POVOLENÍ ZŘÍZENÍ SJEZDU

Věc: Praha 14, Hloubětín, Hloubětínská č.p.55, KOMUNITNÍ CENTRUM
HLOUBĚTÍNSKÁ - novostavba budovy a úpravy přilehlého
parteru, včetně parkoviště při kom. Hloubětínská a
Klánovická - PD z 07/2015, (investor MČ PRAHA 14), DŮR.

Projednali jsme dokumentaci pro územní řízení (PD z 07/2015) a vydáváme toto **technické stanovisko**:

č.1 - situace s vyznačením komunikačních ploch
v budoucí správě TSK,

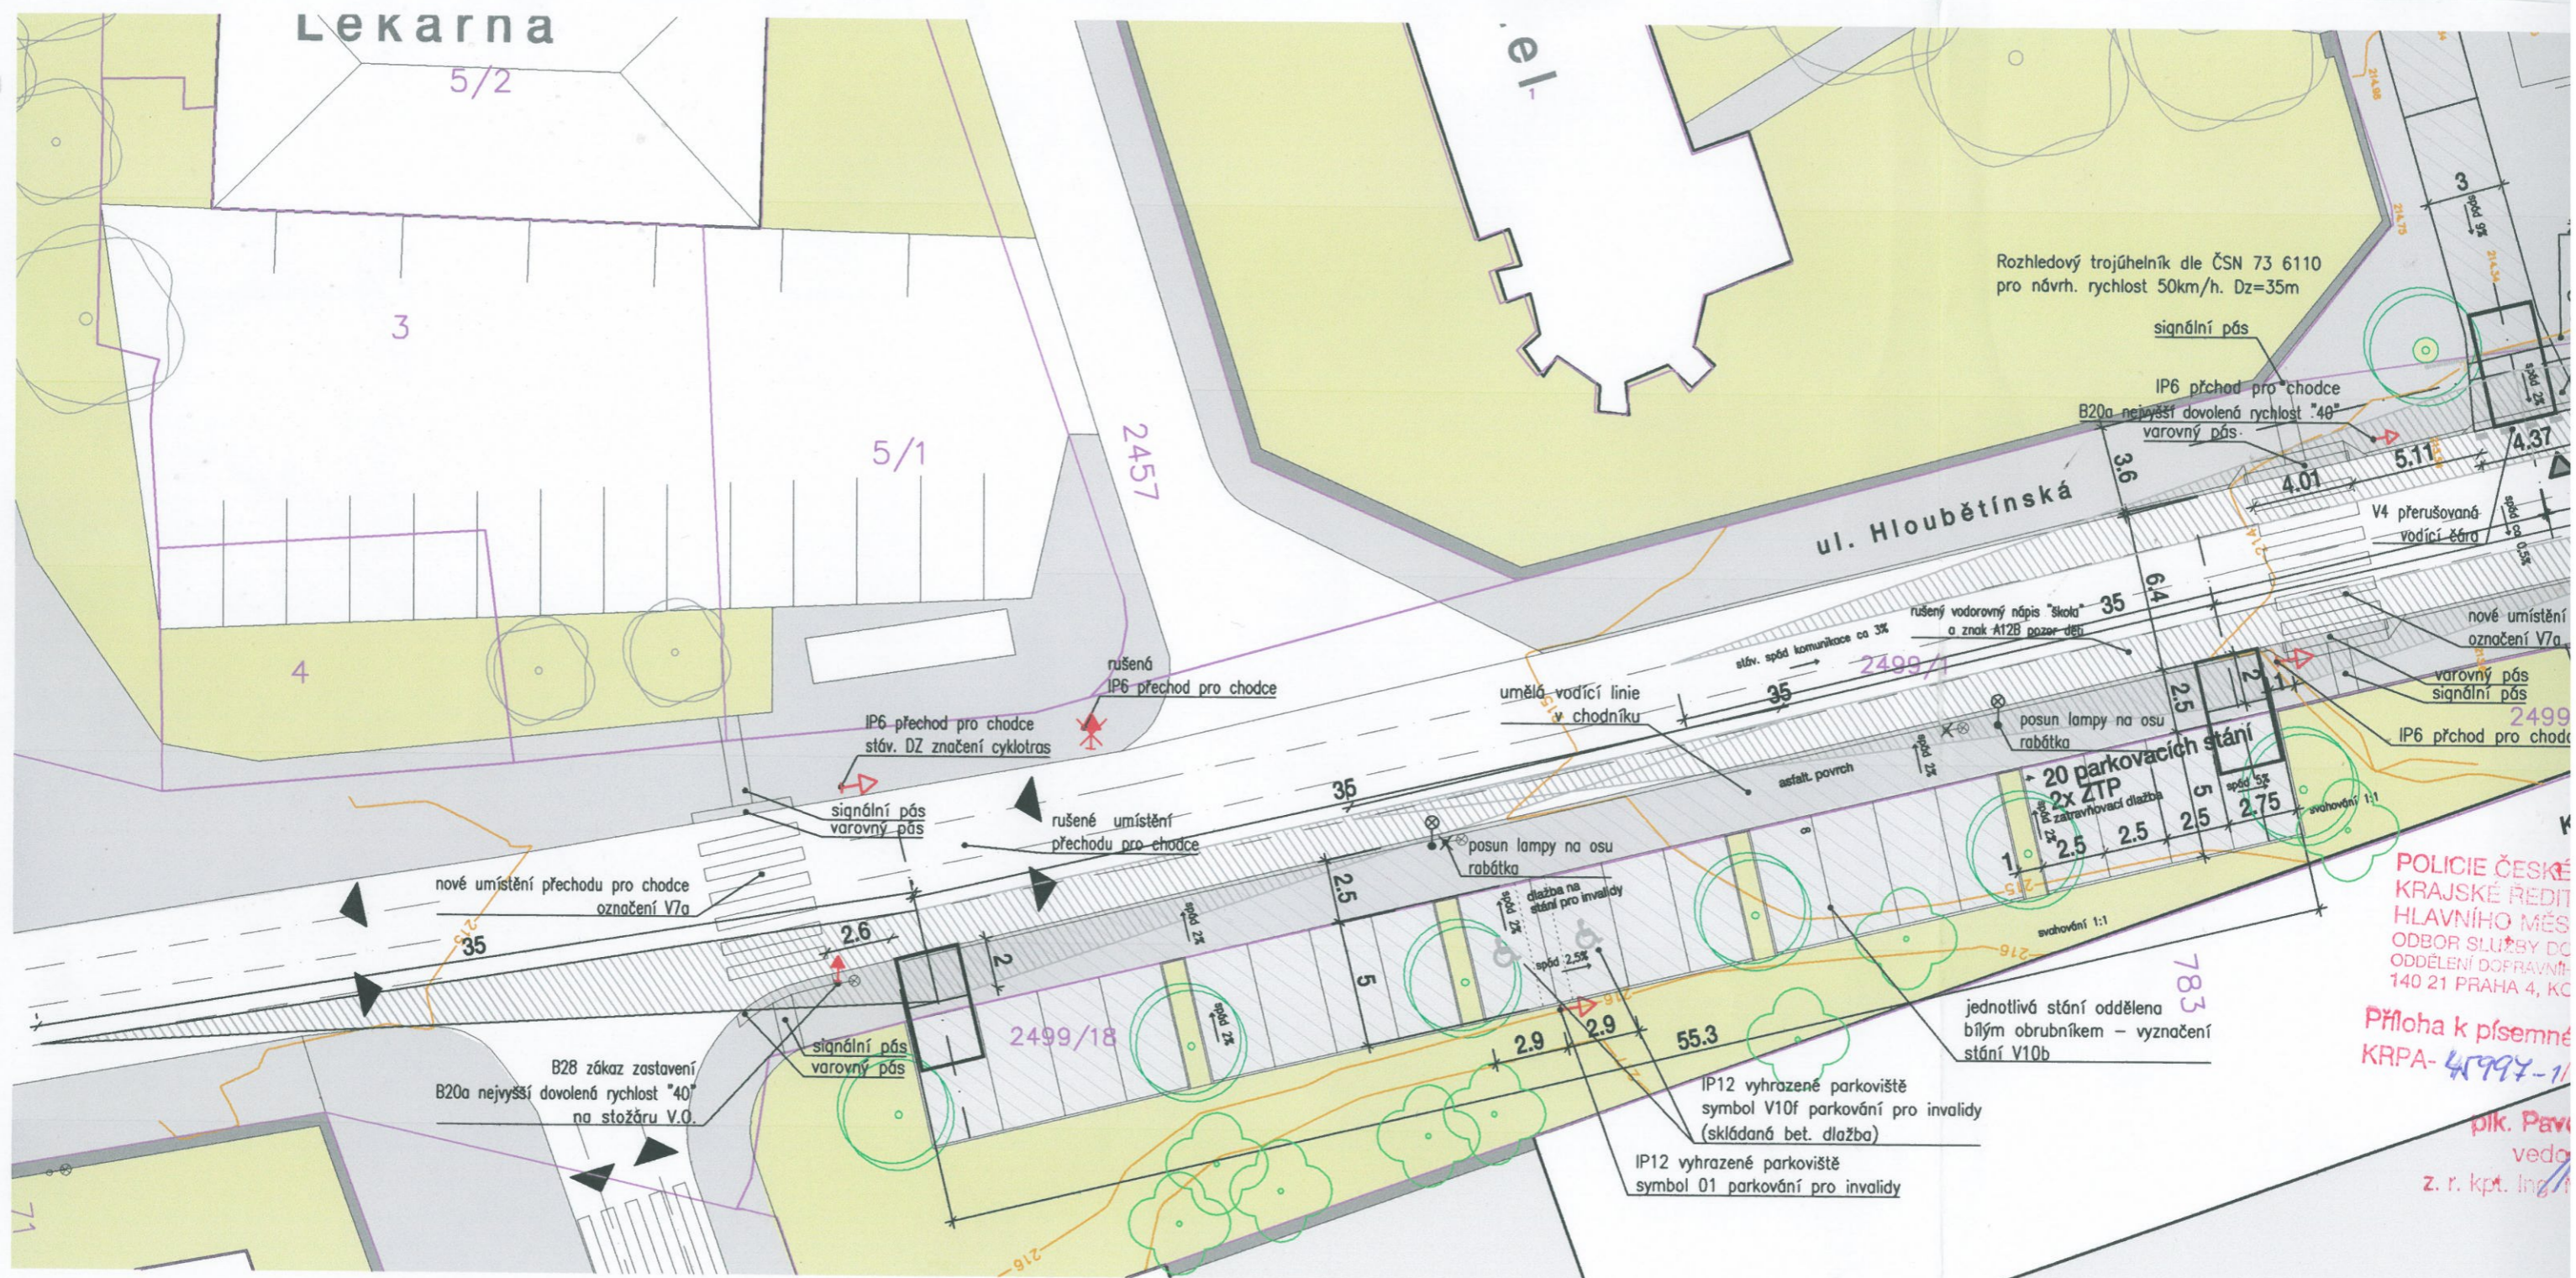
- do naší správy a údržby převezmeme, prostřednictvím SVM-MHMP za předpokladu vyřešení majetko-právních vztahů, a to i pro uložení vedení inž. sítí, pouze nově budované parkovací stání pro zásobování a západní chodník přilehlý k vozovce kom. Hloubětínská v šíři 2,50 m (viz. příloha č.1 - situace s vyznačením komunikačních ploch v budoucí správě TSK) a dále veškeré úpravy stávajících komunikací ve správě TSK, včetně nově budovaných úprav chodníků a dopravního značení,

- prostor před komunitním centrem, vč. ostatních chodníků, schodiště, městského mobiliáře, apod., příjezdovou komunikaci ke hřbitovu, kolmá parkovací stání za chodníkem kom. Hloubětínská, parkoviště při kom. Klánovická a veškerou zeleň nebudeme přebírat do naší správy a údržby,
